改善箇所説明図

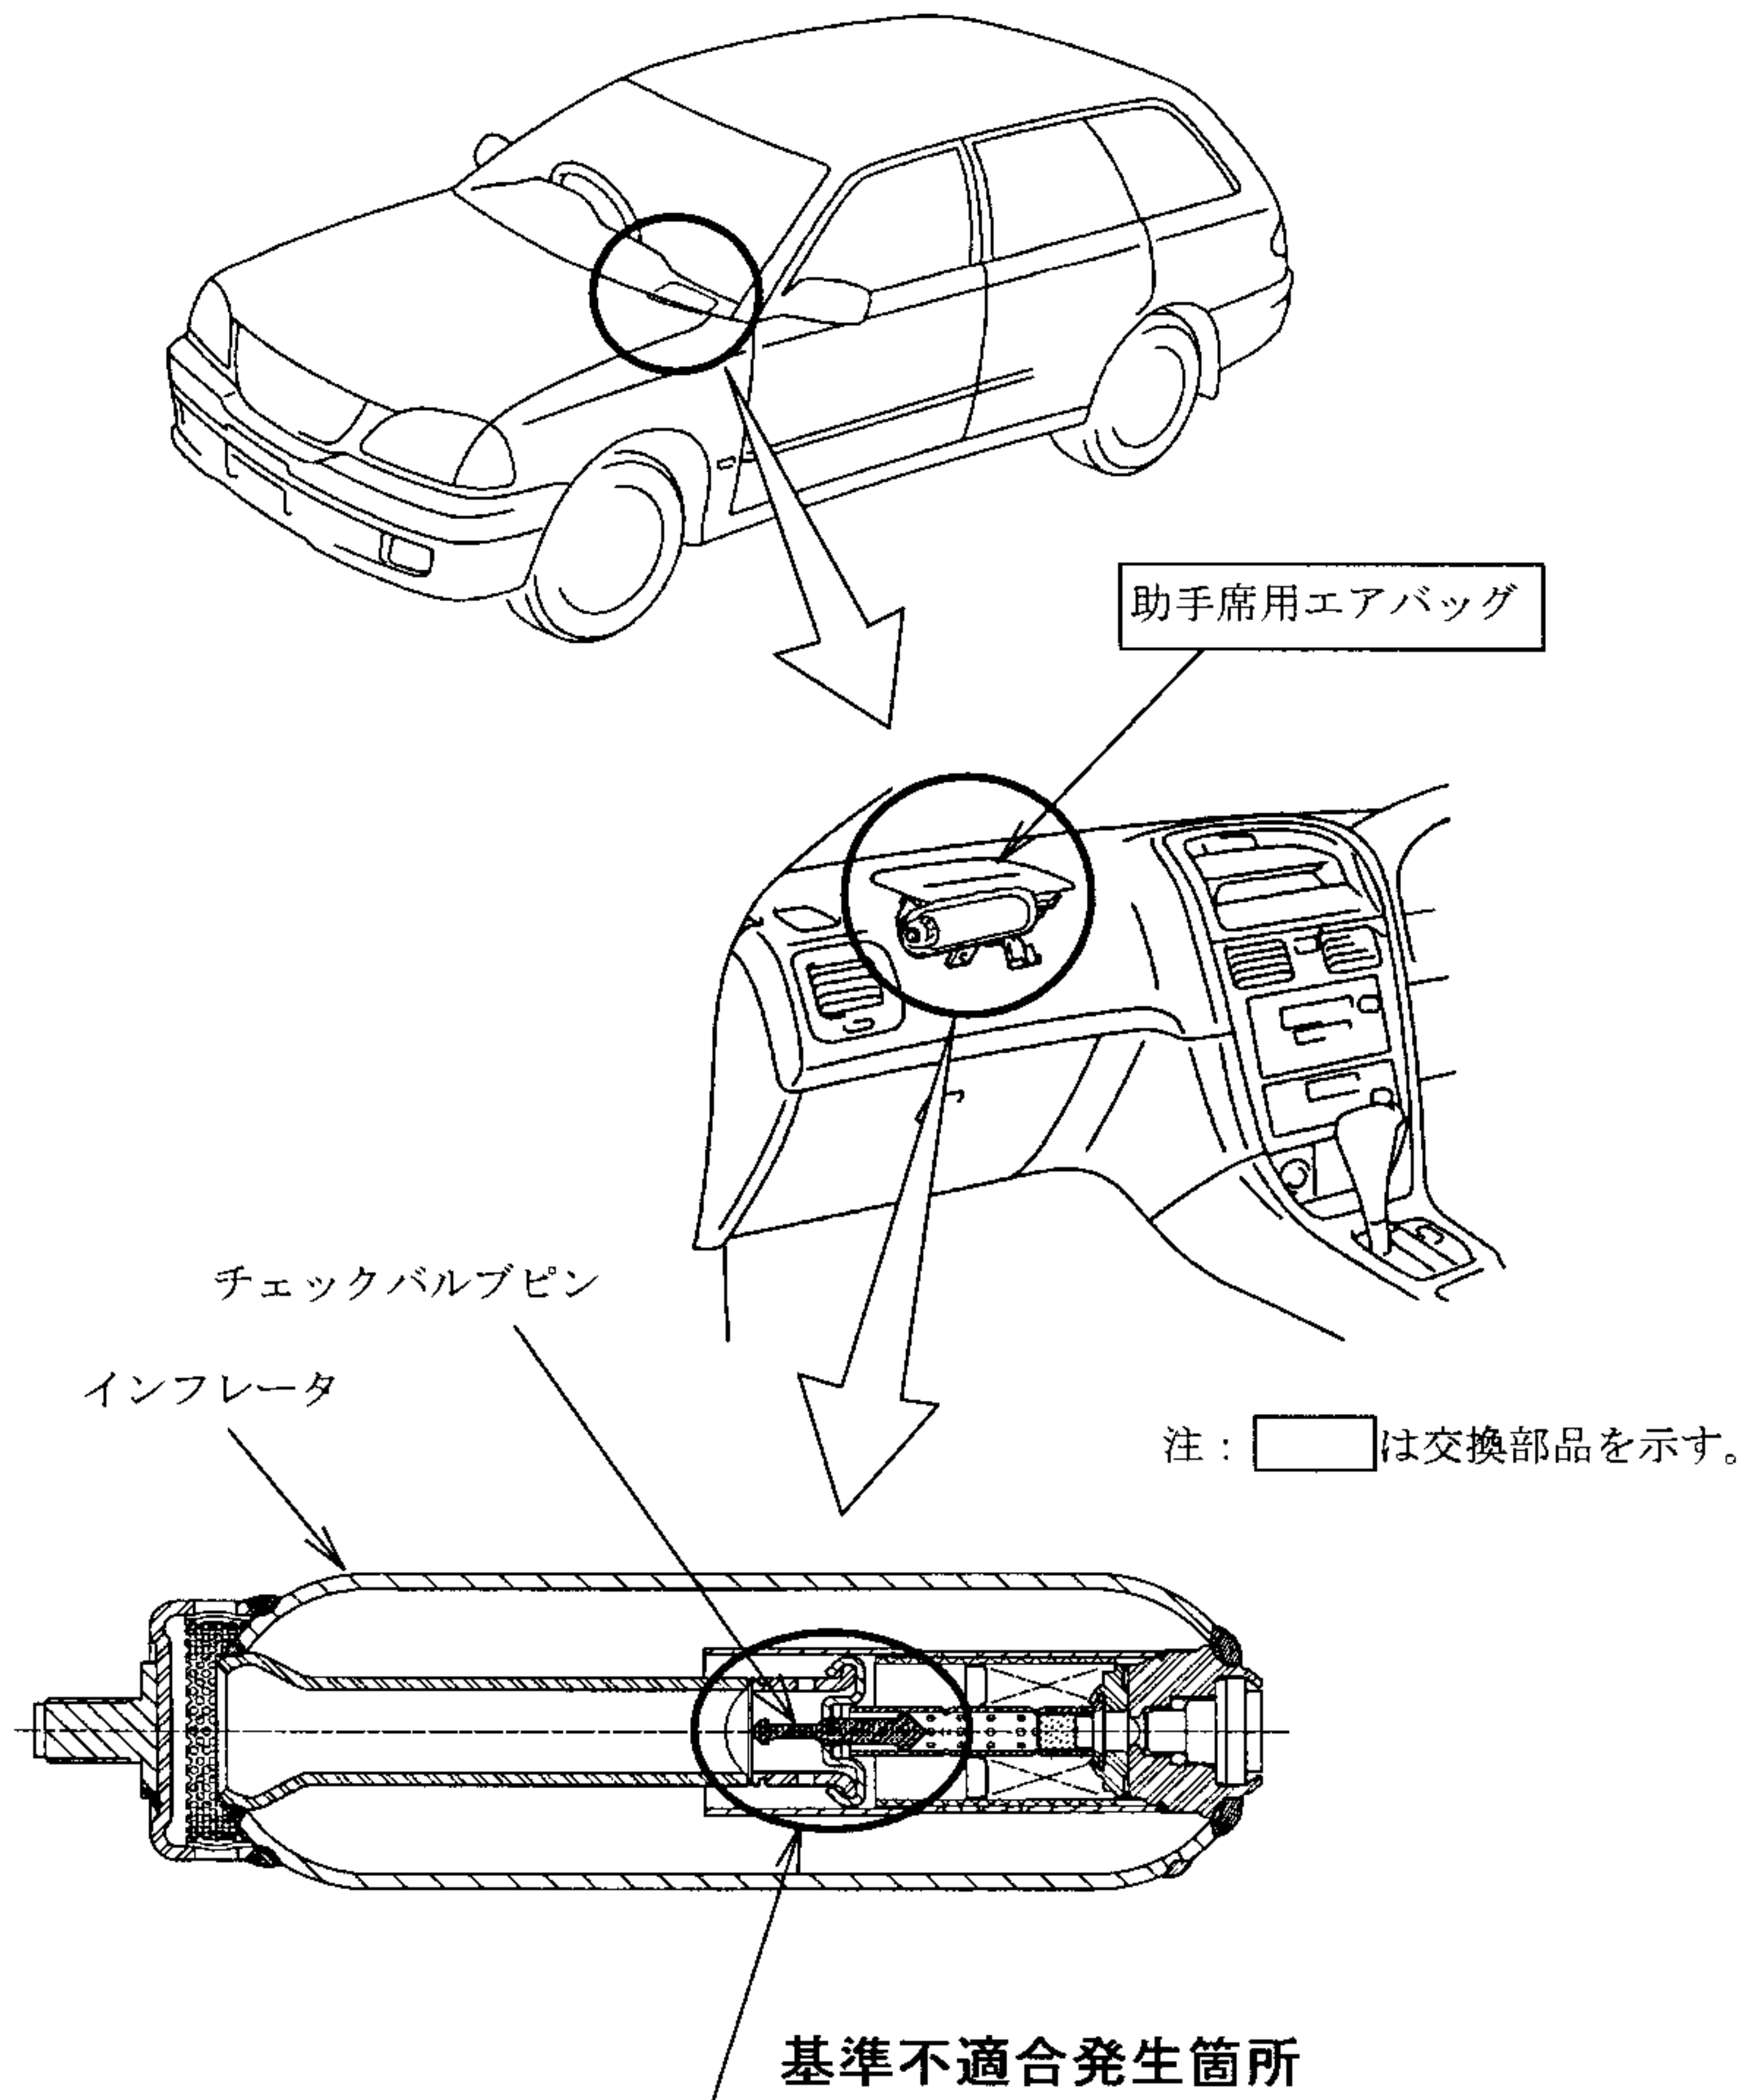
助手席用エアバッグにおいて、インフレーター（膨張装置）内のチェックバルブピンの取付けが不適切なものがあつたため、エアバッグが作動した際、膨張ガスをバッグに供給するための孔が的確に開けられないため、当該エアバッグが十分に展開せず、前面衝突時に乗員に過度の傷害を与えるおそれがある。

全車両、助手席用エアバッグ装置を良品と交換する。

識別：エンジンルーム左側のボデーパネル上面（サスペンション取付部車両内側）に黄色ペイントを塗布する。
